改善箇所説明図

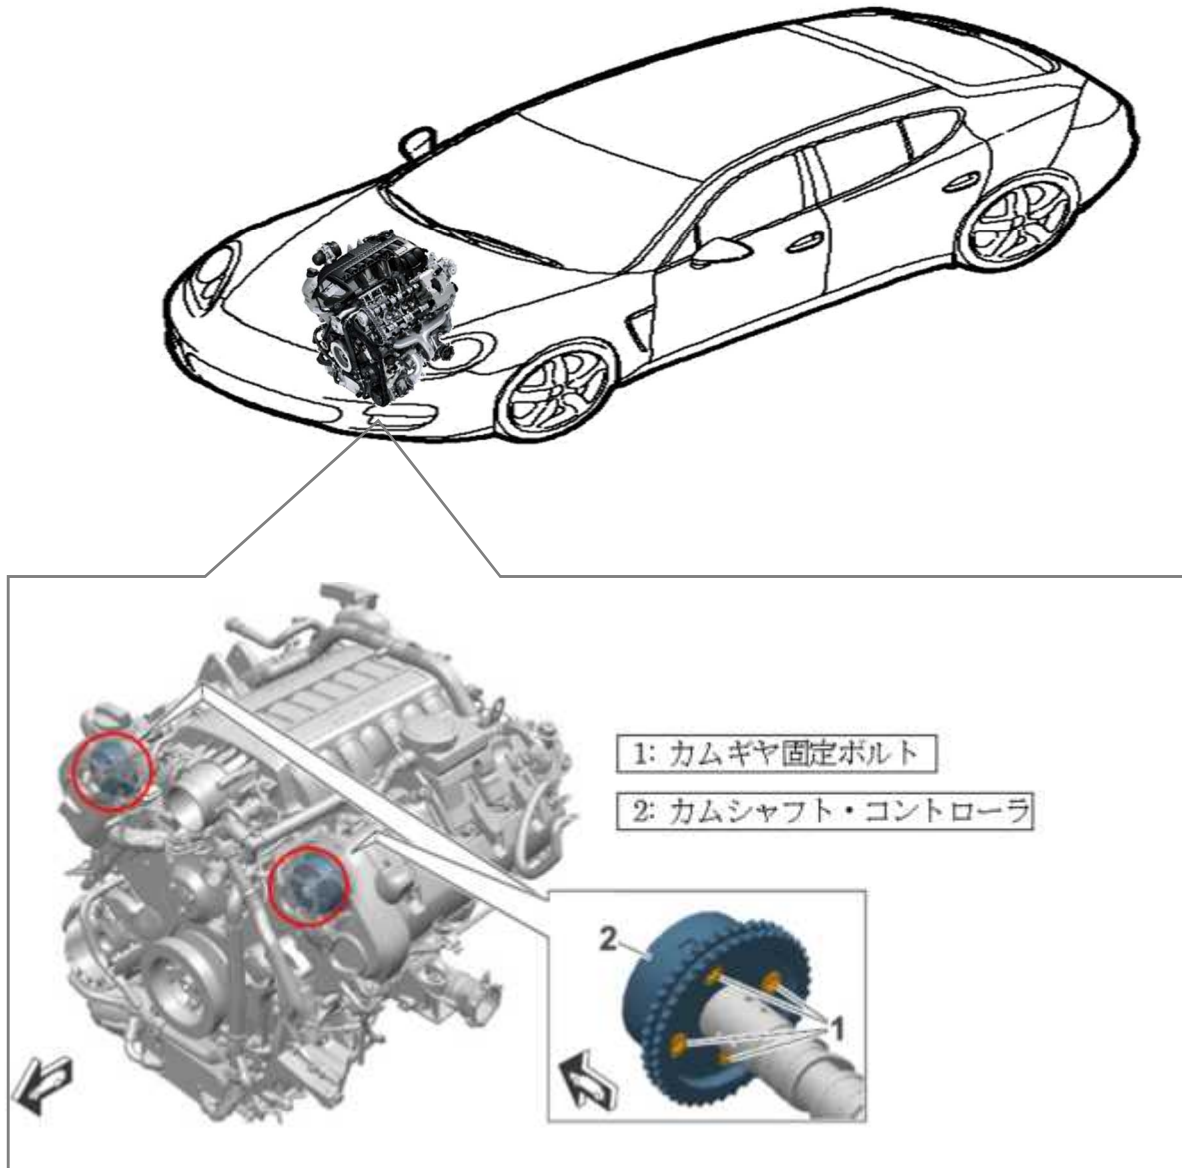
基準不適合発生箇所

原動機のカムシャフト・コントローラにおいて、カムギヤを固定しているボルトのボルトヘッド厚みの設計値が不適切なため、締め付け時に当該ボルトが損傷しているものがある。そのため、カムギヤの固定が緩むことで異音や点火タイミングずれによるエンジン不調が発生し、そのままの状態で使用を続けると、最悪の場合、カムギヤの固定が外れてエンストして再始動不能となるおそれがある。

改善措置の内容

全車両、カムシャフト・コントローラのカムギヤ固定ボルトを対策品に交換する。ボルトに緩みが発生している場合には、当該カムシャフト・コントローラを対策品に交換する。ボルトの破断が発生している場合には、エンジン内部を点検し、必要な修理を行う。全車両、カムシャフト・コントローラのカムギヤ固定ボルトを新品に交換する。ボルトの破断が発生している場合には、エンジン内部を点検し、必要な修理を行う。
